HT-208-1

HTTR の設工認(第1回)申請に係る  
記載の見直しについて

令和 2 年 8 月 20 日

日本原子力研究開発機構 大洗研究所

第1図 固定モニタリング設備の設置位置

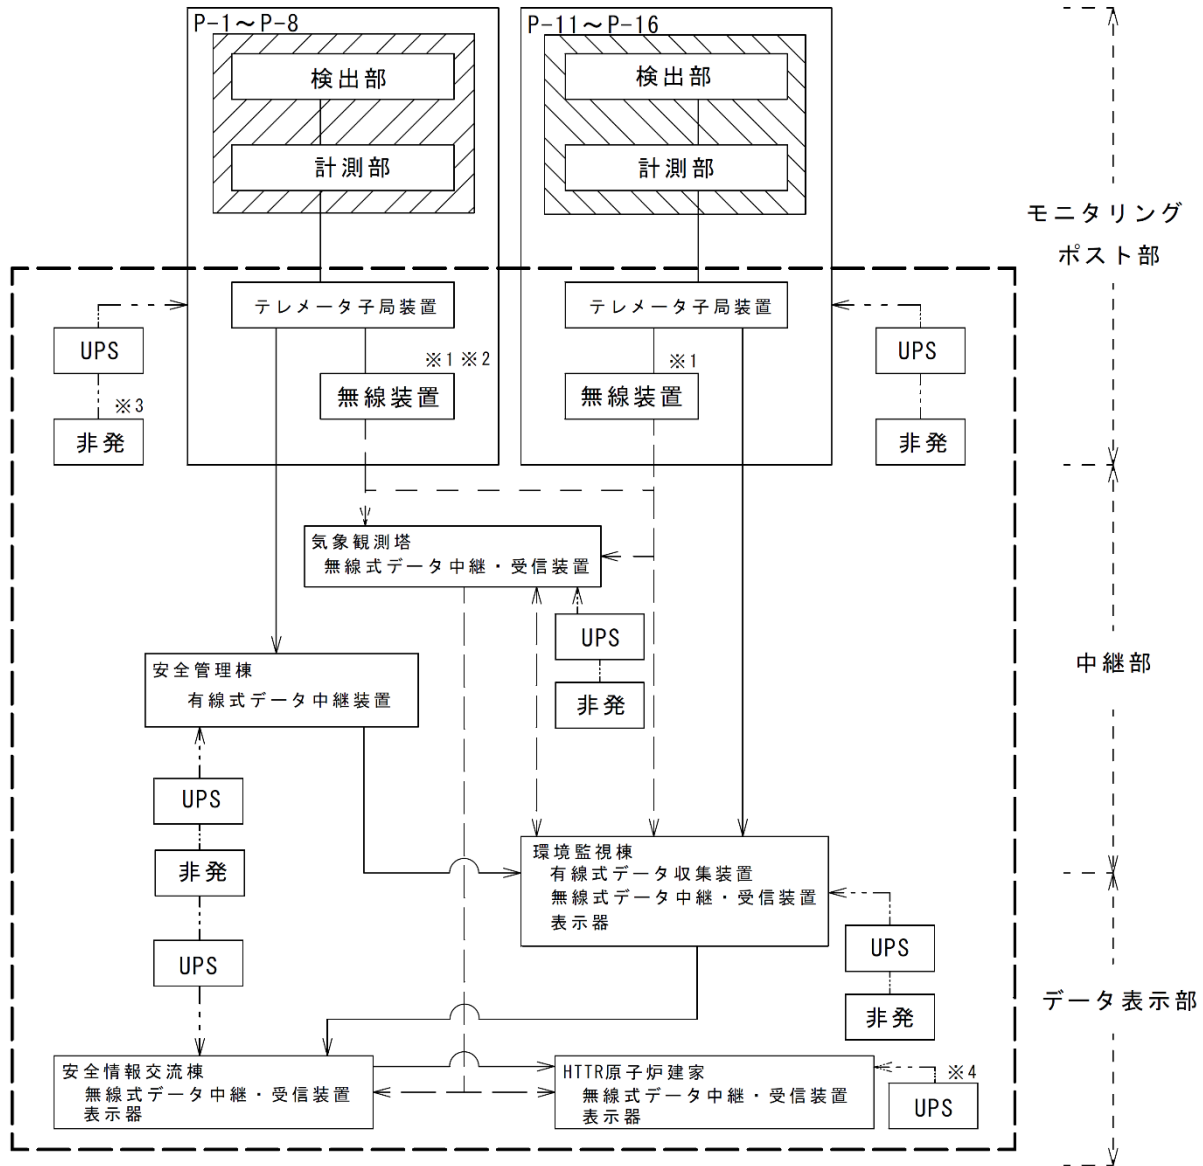
- (1) 原子炉施設の周辺監視区域の境界付近の放射線量の監視及び測定は、固定モニタリング設備（14基のモニタリングポストにより構成）により行う設計とし、設計基準事故時における迅速な対応のためのモニタリングポスト9基について、有線及び無線により伝送系の多様性を確保し、必要な情報を中央制御室、現地対策本部、環境監視棟に表示する設計とする。

固定モニタリング設備の設置位置を第1図に、固定モニタリング設備等の構成ブロック図及び申請範囲を第2図に示す。

※1 第1図に示すモニタリングポストのうちP-1、P-5及びP-7が該当。(計3基)

※2 第1図に示すモニタリングポストのうちP-2及びP-6が該当。(計2基)

※3 第1図に示すモニタリングポストのうちP-11～P-13及びP-14～P-16が該当。(計2基)

※4 第1図に示すモニタリングポストのうちP-3及びP-4が該当。(計2基)

第2図 固定モニタリング設備等の構成ブロック図及び申請範囲

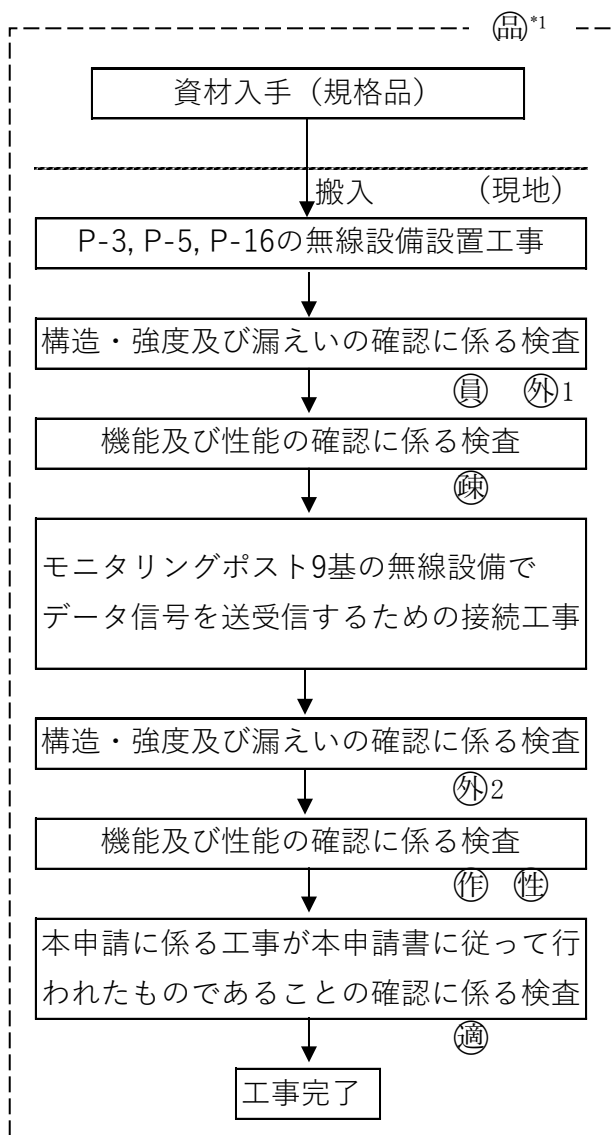
※1：無線装置はP-1、P-2、P-3、P-5、P-6、P-11、P-13、P-15、P-16の9基

※2：P-5の無線装置は、P-6の無線装置に中継する。

※3：P-8は、(6)非常用発電機のうち(ii)から供給する。

※4：HTTR施設側の非常用発電機（自動起動）（4安（原規）第312号（平成4年9月30日）認可）により電源を供給する。

第 1 図 非常用発電機の設置場所及び可搬型非常用発電機の運搬経路

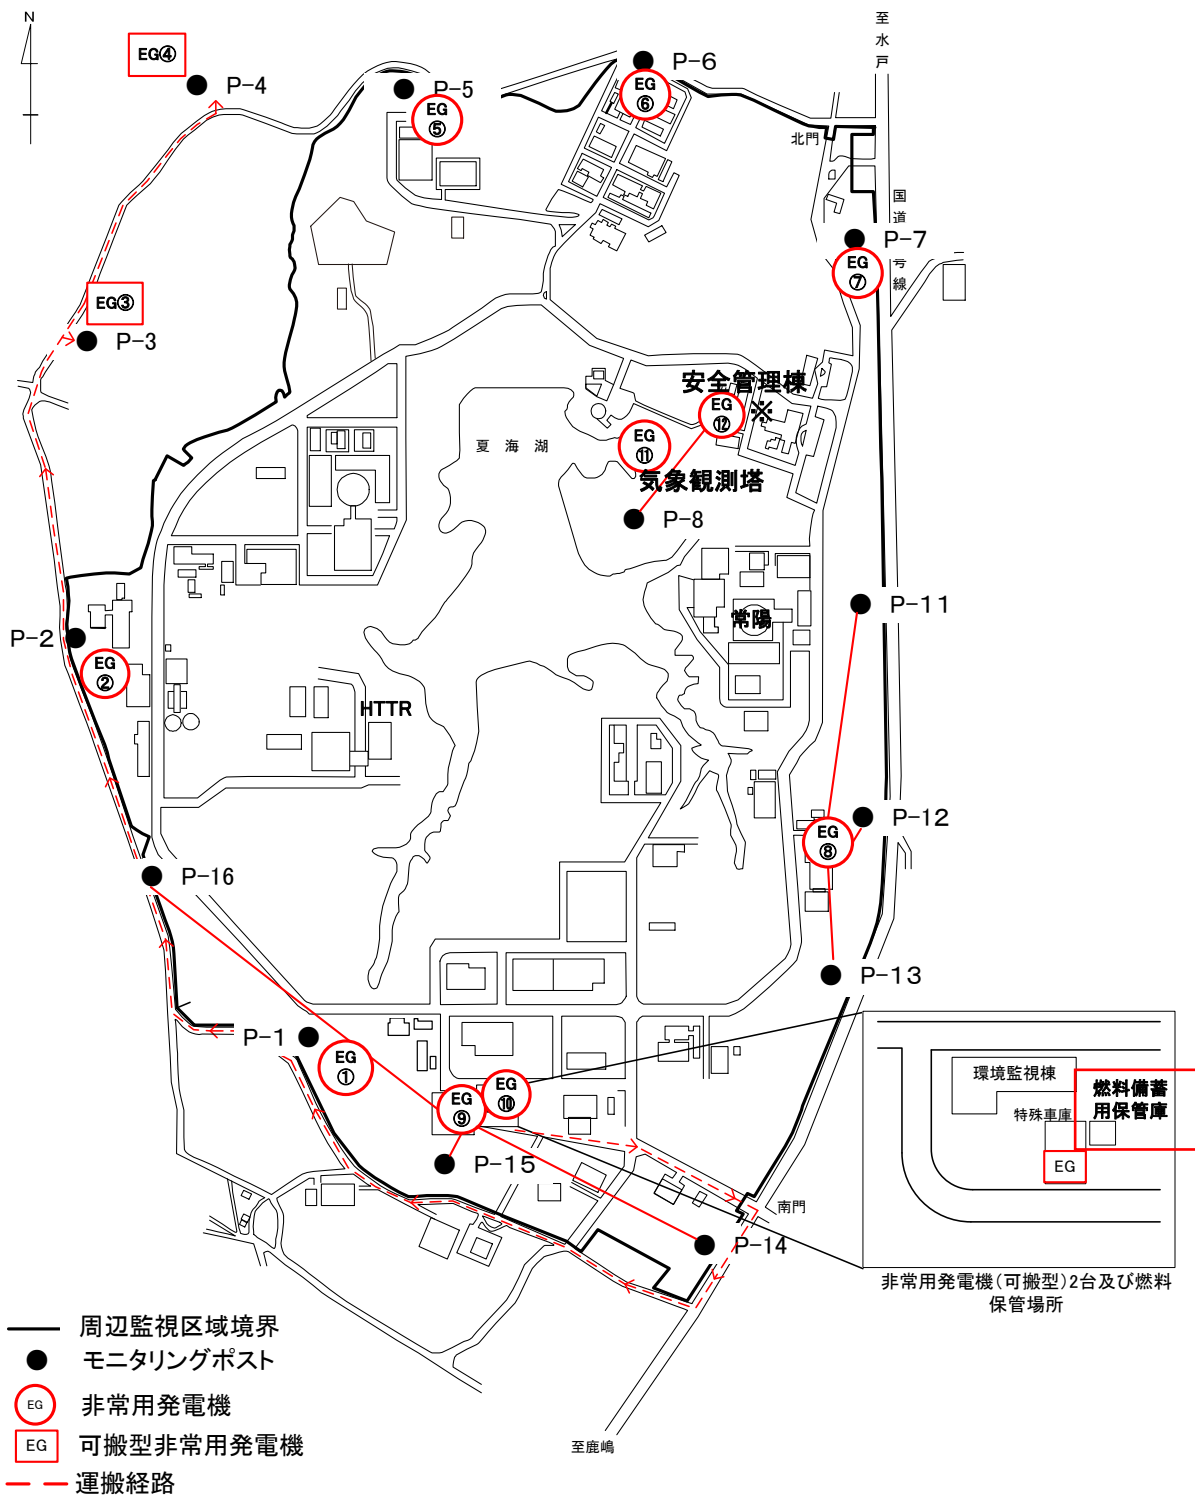
電源供給に当たっては、モニタリングポスト P-1, P-2, P-5, P-6, P-7 は各局舎外に設置した非常発電機、モニタリングポスト P-11, P-12, P-13 は P-12 近傍に設置した非常用発電機、モニタリングポスト P-14, P-15, P-16 は環境監視棟屋外に設置した非常用発電機、モニタリングポスト P-3, P-4 は可搬型非常用発電機、無線式データ中継・受信装置（気象観測建屋）は気象観測建屋外にある非常用発電機、有線式データ収集装置、無線式データ中継・受信装置及び表示器（環境監視棟）は環境監視棟屋内にある非常用発電機から給電する。

第1図に非常用発電機の設置場所及び可搬型非常用発電機の運搬経路を示す。

第 3.1 図 貯蔵プール水位の警報回路系統図

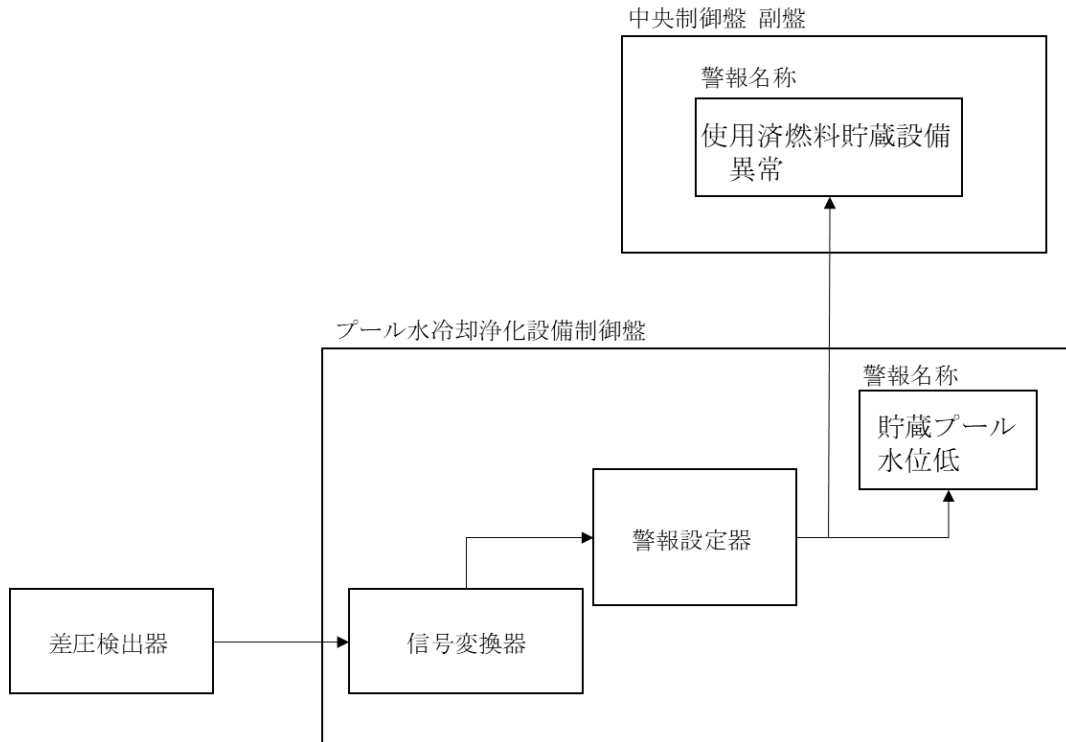
設工認要否整理表に基づき、原子炉建家内使用済燃料貯蔵設備の水位計及び水温計の警報回路、並びに使用済燃料貯蔵建家内使用済燃料貯蔵設備の温度計の警報回路を第 1 回申請に追加する。

原子炉建家内使用済燃料貯蔵設備には、貯蔵プール水位及び貯蔵プール水温度の異常を検知する警報回路を設け、水位低及び温度高の警報を現場盤及び異常を検知した警報を中央制御室に発する。

原子炉建家内使用済燃料貯蔵設備の警報回路の設計仕様を第 3.1 表に示す。また、警報回路の系統図を第 3.1 図及び第 3.2 図に示す。

第 3.3 図 貯蔵セル内空気温度の警報回路系統図

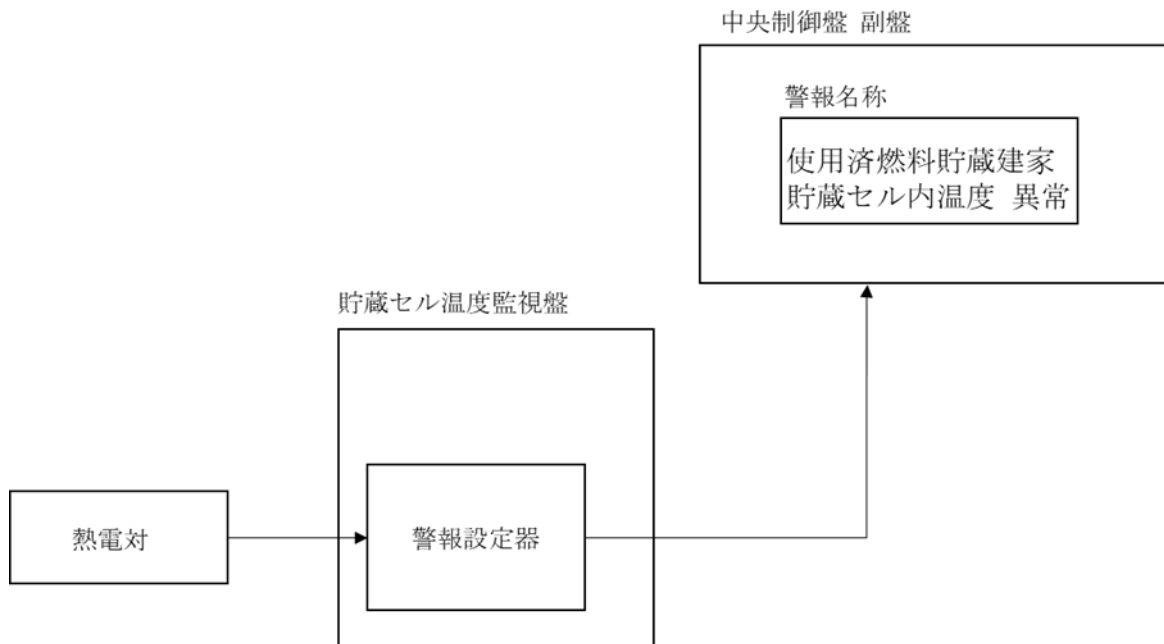
使用済燃料貯蔵建家内使用済燃料貯蔵設備には、貯蔵セル内空気温度の異常を検知する警報回路を設け、異常を検知した警報を中央制御室に発する。

使用済燃料貯蔵建家内使用済燃料貯蔵設備の警報回路の設計仕様を第 3.2 表に示す。また、警報回路の系統図を第 3.3 図に示す。
